Naam en fractie:	Freek Vos, GL
Datum indiening:	Openstaande vraag n.a.v. raadsvergadering 29 november 2023
Datum antwoord:	Maandag 4 december 2023
Onderwerp:	Uitvoeringskrediet Entree Muiden zuidwest 706687

Profiel wal, pag 31 planbeschrijving

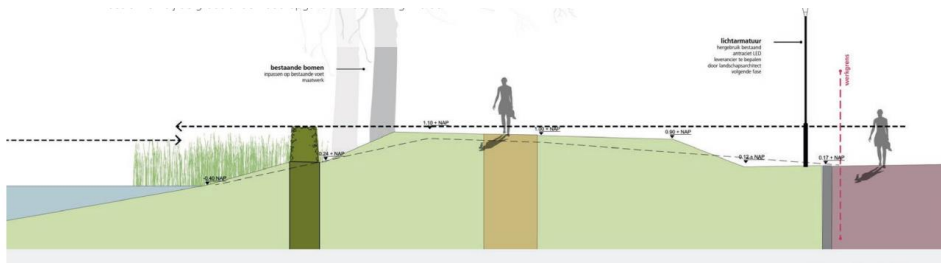
Als de vestingwal niet wordt verhoogd, waarom zijn er dan trapjes nodig?

De wallen worden weer (net als bij de eerdere deelprojecten) geherprofileerd en daarmee beter herkenbaar als vestingwal. De wal als zodanig wordt daarbij niet opgehoogd. De bestaande hoogteverschillen in de vestingwal worden vereffend en bestaande bomen worden netjes ingepast. De overgang van de vestingwal naar de lager gelegen straten maken we weer beleefbaar door het talud iets scherper aan te zetten, zie profiel pag. 31 planbeschrijving. In het talud worden twee trapjes aangelegd. Bij de Amsterdamsestraat wordt het hoogteverschil opgelost met een klein trapje en een hellingbaan voor minder validen. Op deze manier wordt de entree van de vesting mooi zichtbaar gemaakt en blijft deze goed toegankelijk. Het beeld van deze entree kunt u terugvinden op pag. 32 van de planbeschrijving.
